**Modulo per la presentazione delle controdeduzioni per i piani/programmi/progetti sottoposti a  
procedimenti di valutazione ambientale di competenza statale**

**Osservazione presentata dalla Sig.ra Antonucci Anna Maria, recepita al prot. del MASE n. 0063352 del 04/04/2024 relativa al progetto con ID\_VIP 10631 denominato "CAMMARATA". Proponente: NVA S.r.l.**

**OGGETTO DELLE CONTRODEDUZIONI**

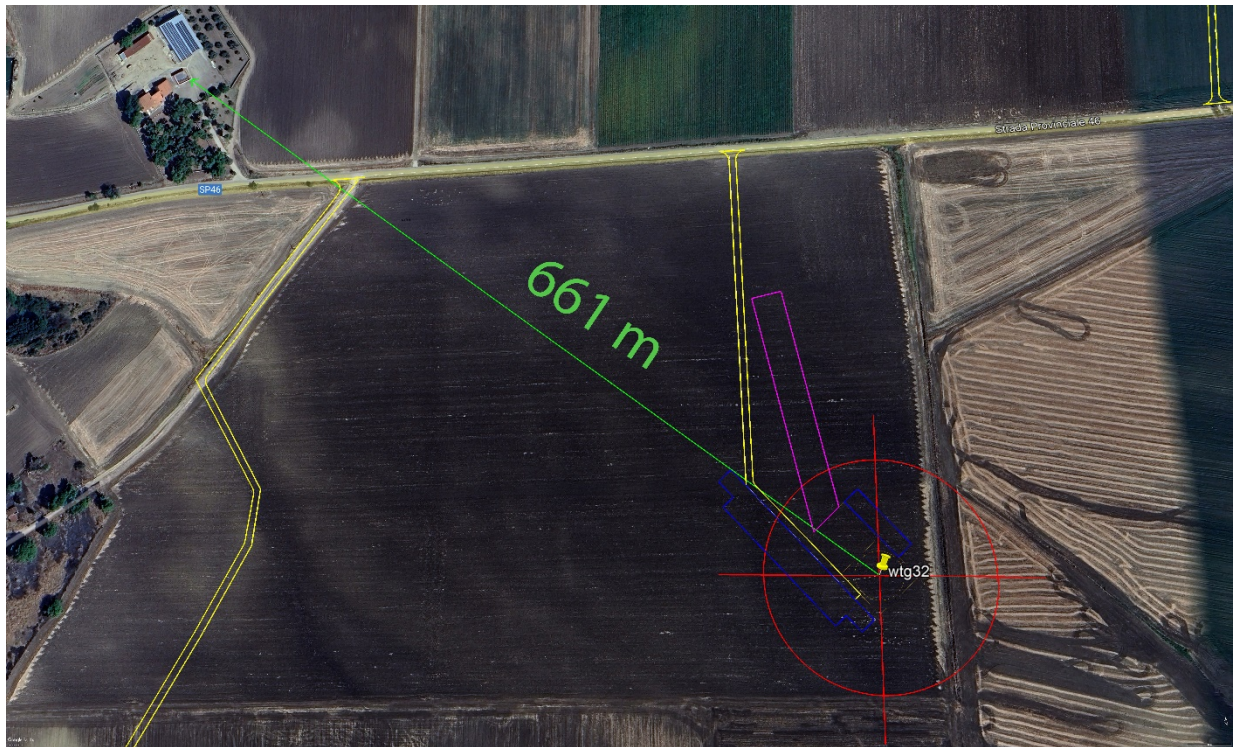
Riprendendo quanto già riportato nella controdeduzione al punto precedente, si rimanda al paragrafo "Valutazione della collisione con bersaglio mobile (veicolo su strada)" della "REL 15 - Calcolo della gittata massima per rottura degli elementi rotanti – verifica ai sensi del D.M. 10-09-2010" alle pagg. 25, 26 e 27, in cui è stata effettuata una specifica valutazione del rischio relativamente all'interdistanza fra la WTG 32 e la S.P. 46 dalla quale risulta che:

*"Il rischio che il frammento ha di incontrare un'auto in transito lungo la S.P. 46 risulta inferiore a  $10^{-6}$  dunque un rischio ampiamente trascurabile per l'aerogeneratore WTG 32".*

Rispetto all'osservazione (i) si fa presente che la quantità del traffico veicolare che interessa la S.P. 46 è già stata inserita nella valutazione del rischio riportata a pag. 27 della "REL 15 - Calcolo della gittata massima per rottura degli elementi rotanti – verifica ai sensi del D.M. 10-09-2010".

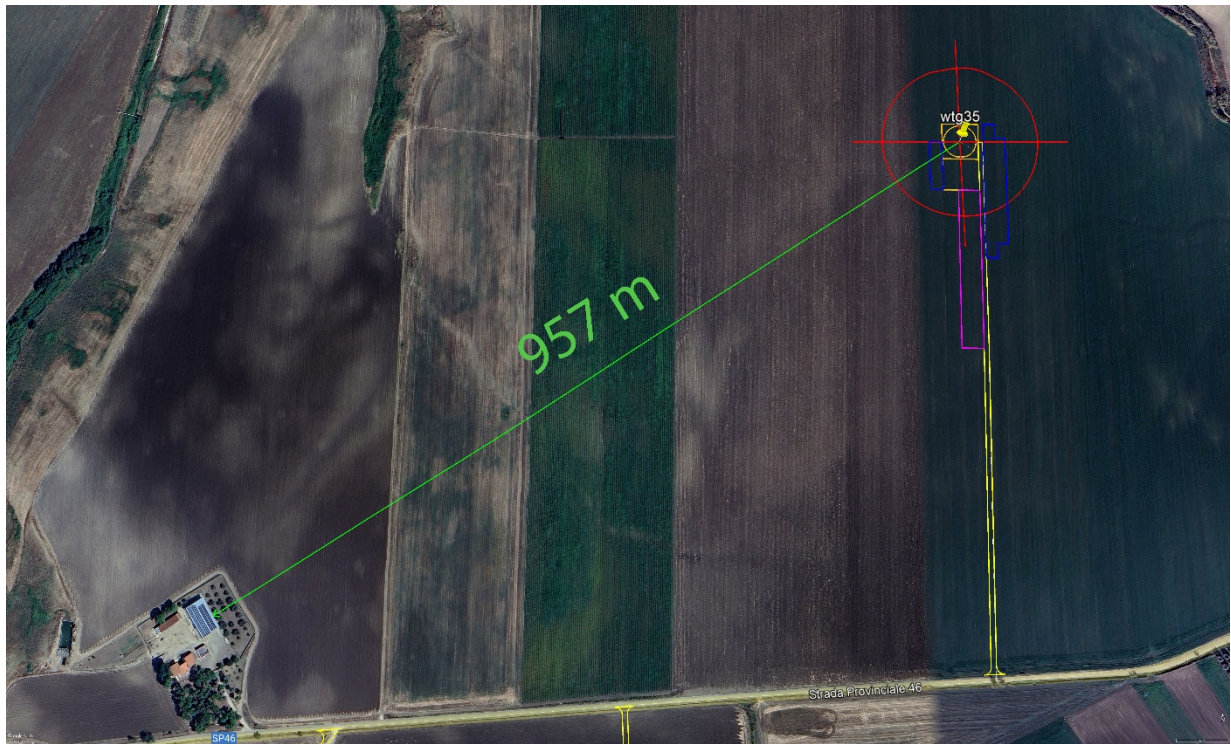
Come già esplicitato nella controdeduzione al punto 2, la distanza minima fra i fabbricati distinti in Catasto Fabbricati del Comune di Torremaggiore al Fgl. 8 Plla 59 sub da 1 a 4 e la wtg 32, da misurazioni cartografiche, risulta essere superiore a quella riportata nell'osservazione, ovvero è di 661 m e non di circa 626 m come riportato nell'osservazione. Segue relativa illustrazione planimetrica.

Anche la distanza minima fra la wtg 35 e i fabbricati considerati non corrisponde a quella rilevata dalla scrivente: essa è di ben 957 m, e non di 780 m come erroneamente indicato nell'osservazione. Segue illustrazioni planimetrica esplicativa.

Sia la distanza minima dai fabbricati distinti al Catasto Fabbricati del Comune di Torremaggiore al Fgl. 8 Plla 59 (sub da 1 a 4) alla wtg 32 di 661 m e sia quella minima dagli stessi fabbricati alla wtg 35 di 957 m, sono entrambe superiori ai 394 m della gittata massima degli elementi rotanti calcolata a pag. 18 della "REL 15 - Calcolo della gittata massima per rottura degli elementi rotanti – verifica ai sensi del D.M. 10-09-2010". Inoltre tali distanze sono anche superiori a quelle indicate per le abitazioni nelle "Linee guida 4.4 – 4.4.1 Parte prima – Linee guida sulla progettazione e localizzazione di impianti di energia rinnovabile" del PPTR Puglia al punto "B1.2.5.1.2 Distanze", ovvero sono superiori a 2,5 volte l'altezza complessiva dell'aerogeneratore (altezza del mozzo più lunghezza della pala) corrispondente a 652,5 m (261 m x 2,5 volte).

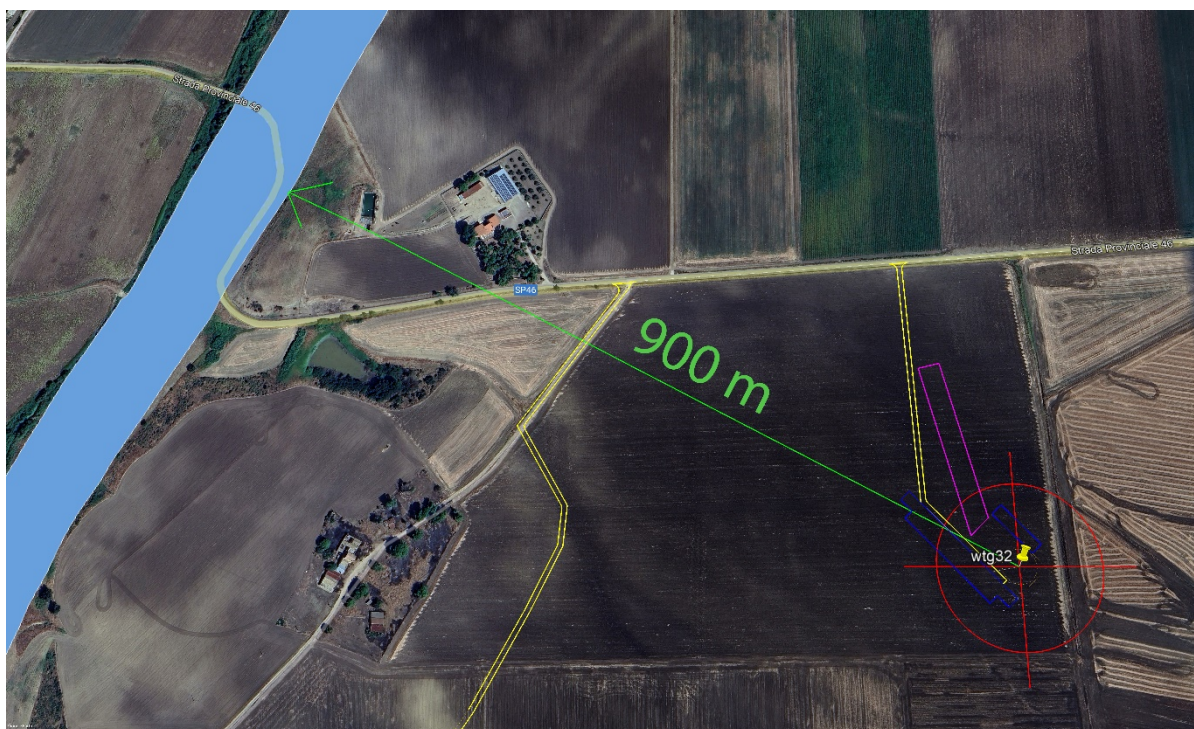
Il progetto "Cammarata" **non ricade** con i propri aerogeneratori all'interno della perimetrazione della proposta di dichiarazione di notevole interesse pubblico del contesto "Tiati – Teanum Apulum – Civitate e bassa valle del Fortore", inoltre si informa che **risulta siano state presentate opposizioni da parte di Enti Pubblici alla suddetta proposta.**

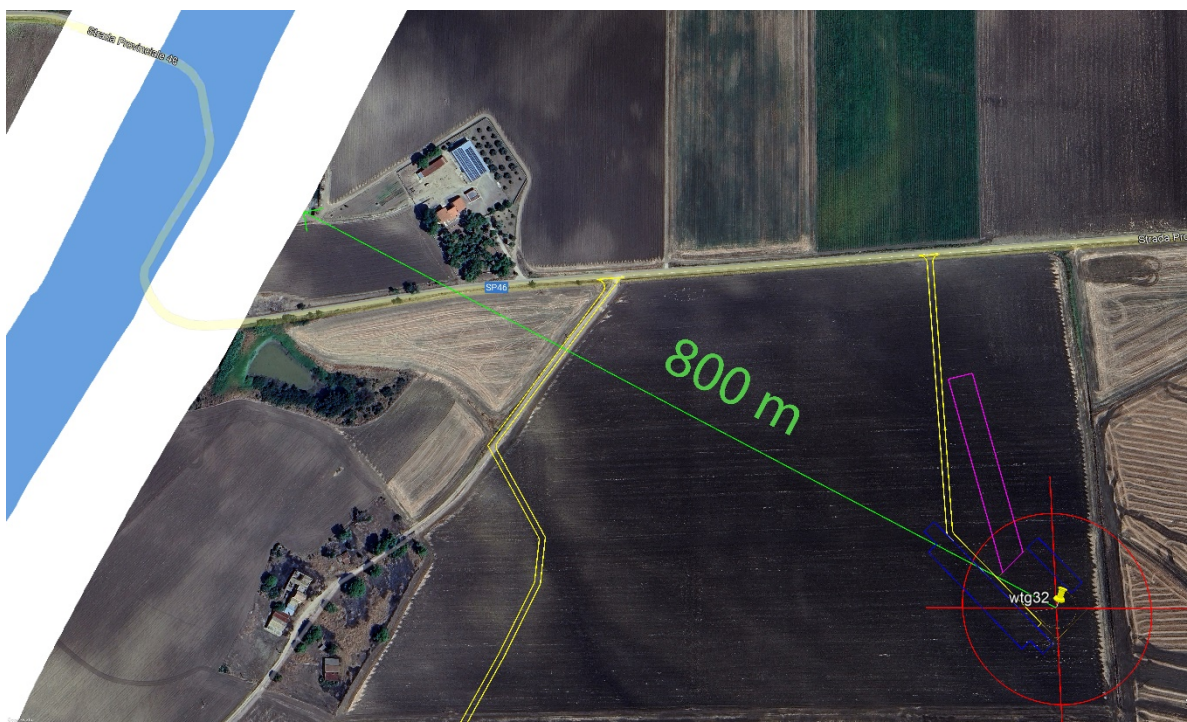
Si evidenzia che la distanza minima dal centro torre della WTG 32 al "Regio Braccio Nunziatella Stignano" è di 900 m, come evidente nell'illustrazione planimetrica che segue dove in colore celeste è indicato il suddetto Tratturo.

La distanza minima dal centro torre della WTG 32 alla fascia di rispetto del PPTR del “Regio Braccio Nunziatella Stignano” è di 800 m: **non trova pertanto riscontro la distanza di 500 m indicata nell’osservazione.** Segue illustrazioni planimetrica esplicativa di quanto appena affermato, dove in colore celeste è indicato il suddetto Tratturo ed in colore bianco la relativa fascia di rispetto di 100 m prevista dal PPTR Puglia.

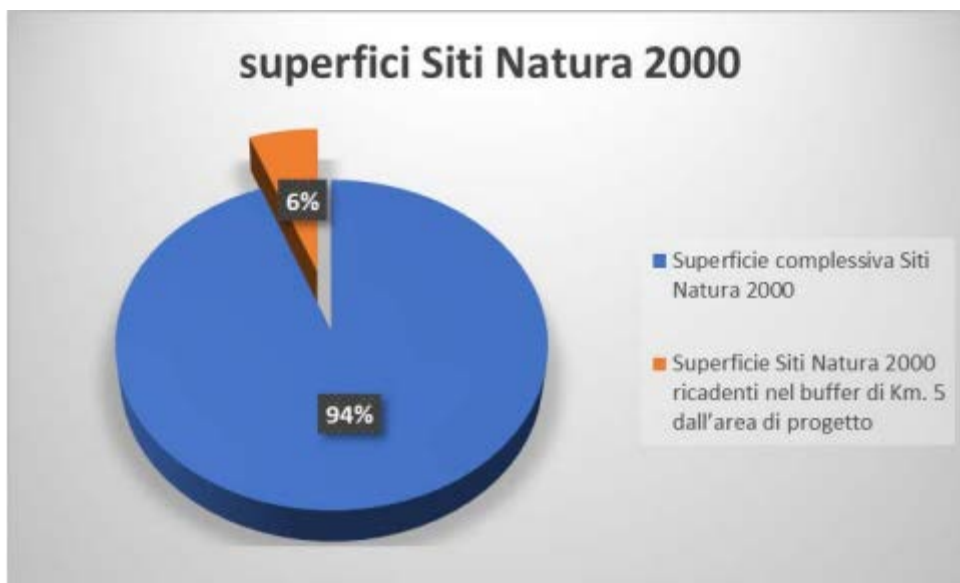
- Nella relazione “REL\_27\_VInCA.pdf” il Proponente ha esaminato i vincoli “Rete Natura 2000” dichiarando che “solo il 6% dell’intera opera” è soggetta al mancato rispetto dell’area di buffer (5km) e considera tale difformità ammissibile/accettabile (a pag.47 della relazione).

*Come è noto a tutti coloro che si occupano di Ambiente/Natura, la designazione dei Siti Natura 2000 (Sic – Zps) è avvenuta attraverso l’individuazione delle Aree IBA (Important Bird Areas). La funzione del programma Important Bird Areas (IBA) di BirdLife International è quello di identificare e proteggere, su scala Biogeografica, una rete di Aree Critiche per la sopravvivenza nel lungo termine di popolazioni di uccelli che in esse vivono, con particolare riferimento a quelle specie di uccelli per la cui conservazione è appropriato un approccio basato sulla conservazione dei Siti. Le IBA sono nate dalla necessità di individuare le aree da proteggere attraverso la Direttiva 2009/147CE Uccelli, che già prevedeva l’individuazione di Zone di Protezione Speciali per la Fauna”.*

*A seguito delle macroaree individuate per la designazione delle IBA, sono state successivamente individuati degli habitat prioritari, con le relative specie floro-faunistiche, che hanno determinato aree di minore superficie rispetto a quelle IBA, da tutelare attraverso le Direttive “Habitat Direttiva 92/43/CEE, Specie Flora Direttiva 92/43/CEE all. II e Specie Fauna Direttiva 79/409/CEE all- II”.*
